DIREZIONE GENERALE VALUTAZIONI AMBIENTALI

DIVISIONE V – PROCEDURE DI VALUTAZIONE VIA E VAS

Oggetto: [ID: 10957] Aeroporto di Firenze. Progettazione impiantistica e civile del nuovo fabbricato radar APP presso il C.A. di Firenze. Valutazione preliminare ai sensi dell'art. 6, comma 9-bis, del D.Lgs. 152/2006 e ss.mm.ii. Nota tecnica.

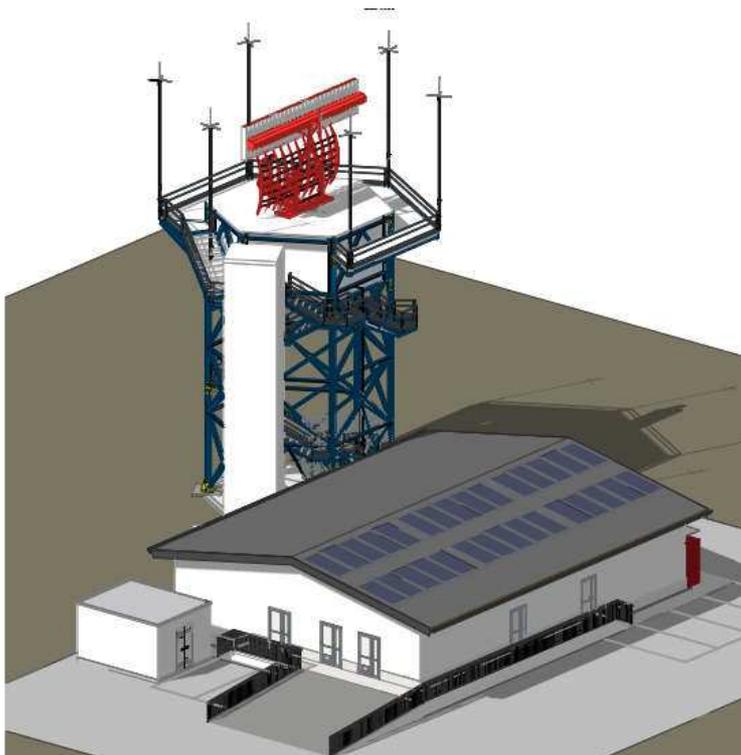
Il traliccio del radar è realizzato in acciaio, con pianta a forma esagonale. Sono previste due basi di appoggio poste rispettivamente alla quota di + 11,33 m (appoggio motori) e di + 18,82 m (appoggio radar). Alle due basi si accede tramite una scala interna in acciaio. Il traliccio è affiancato da un montacarichi.

L'altezza complessiva del manufatto comprese le antenne e l'apparato, non supera i 22,29 m (quota captatori), e rispetta il piano ostacoli sia della pista esistente che di quella prevista dal nuovo Piano di sviluppo.
